Solicitud de Patente de Invención Titulada: “SISTEMA AUTOMÁTICO DE DESHIDRATACIÓN SOLAR DE DOBLE PARED Y DOBLE CÁMARA”

Solicitante: INSTITUCIÓN UNIVERSITARIA PASCUAL BRAVO

RESPUESTA AL OFICIO No. 200264, NOTIFICADO EL 27 ABRIL DE 2020
(PRIMER EXAMEN DE FONDO)

Figura 1.

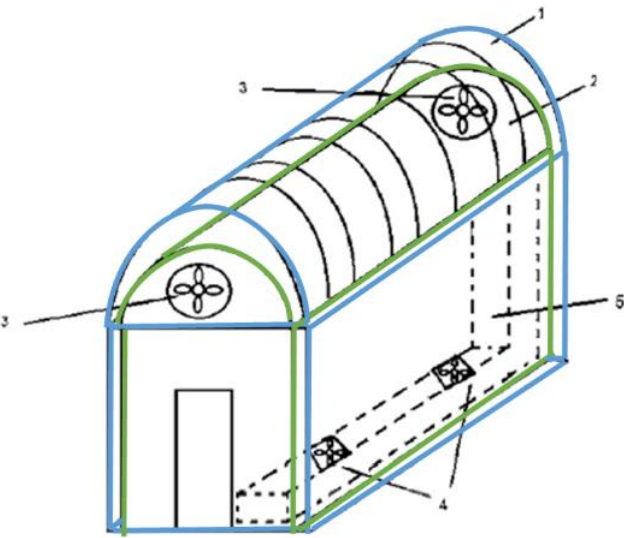
- D1 no divulga **una cámara de precalentamiento (1), en donde la cámara de precalentamiento (1) calienta un aire mediante efecto invernadero** y una cámara de secado (2) dispuesta **en el interior de la cámara de precalentamiento (1)**. Por el contrario, D1 divulga un cerramiento (18) que tiene una pluralidad de cámaras de secado (20) dentro, específicamente D1 menciona que una pluralidad de divisiones interiores verticales 42 dividen el recinto 18 en las cámaras de secado 20 (col. 4, líneas 42-45 de D1), es decir, en D1 no menciona otra cámara que realice algún tipo de precalentamiento, lo anterior se puede observar mejor en las siguientes figuras:

Como se puede observar en la figura anterior, la camara de precalimientto (1) (linea azul) es un recinto separado de la camara de secado (2) (linea verde), ademas, la camara de secado (2) (linea verde) esta en el interior de la camara de precalimientto (1) (linea

azul). En el espacio entre la camara de precalimientio (1) (linea azul) y la camara de secado (2) (linea verde) se calienta un aire por medio del efecto invernadero.
